**Autorité environnementale**

**Avis délibéré de l’Autorité environnementale  
sur la modification du schéma départemental  
des carrières de La Réunion (974)**

**n° Ae : 2020-48**

Avis délibéré n° 2020–48 adopté lors de la séance du 2 décembre 2020

Figure 2 : Principaux zonages environnementaux sur le secteur du projet (source : dossier)

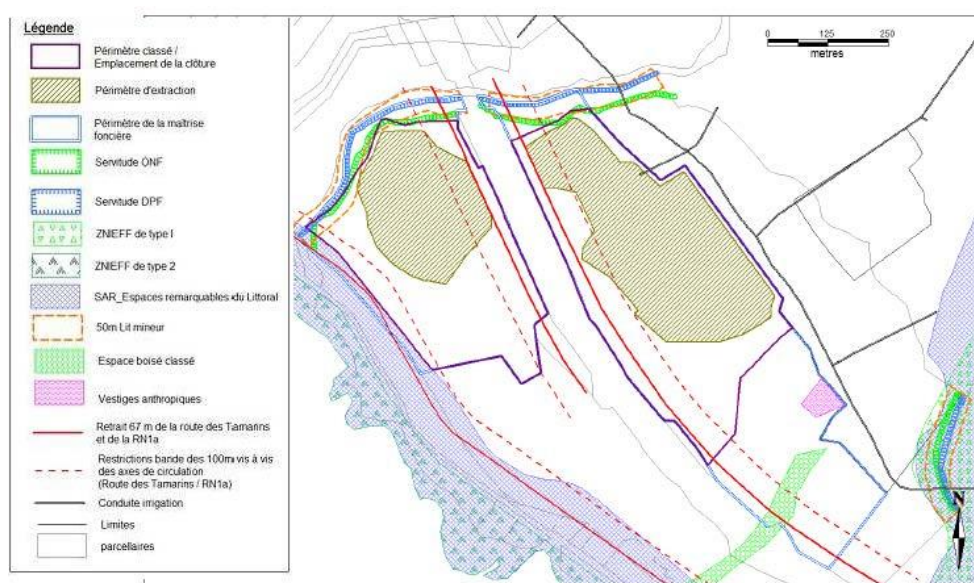
***L'Ae recommande de localiser les deux nouveaux espaces carrière sur l'ensemble des cartes insérées au dossier.***

Figure 3 : Carte de l'occupation du sol de La Réunion (source CIRAD cité par dossier) - en noir, localisation de Saint-Leu ajoutée par les rapporteurs

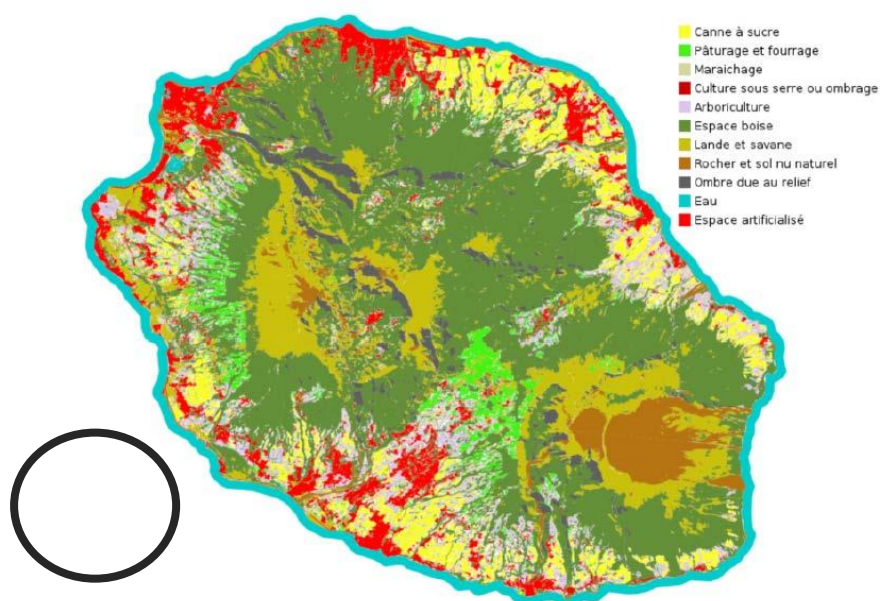
***L'Ae recommande de préciser si le circuit de distribution d'irrigation dessert des surfaces qualifiées de « non exploitées » au sein de l'espace carrière EC19-01.***
